## 改善箇所説明図

### 基準不適合発生箇所

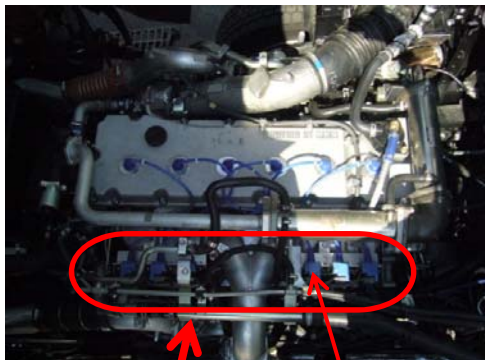
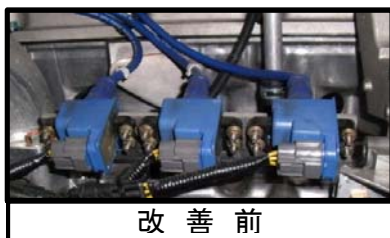
燃料装置を軽油からCNGに変更した大型トラックにおいて、点火装置のイグニッションコイルの耐久性が不足しているため、早期に十分な点火をすることができなくなり、バックファイアーやアフターファイアーが発生するおそれがある。そのため、そのまま使用を続けると、バックファイアーによりスロットルバルブが変形して、最悪の場合、走行不能に至るおそれがある。

全車両、点火装置のイグニッションコイルをダイレクトイグニッションコイル方式に変更する。

注：交換後の識別は、ダイレクトイグニッションコイル方式であるかの確認で行う。
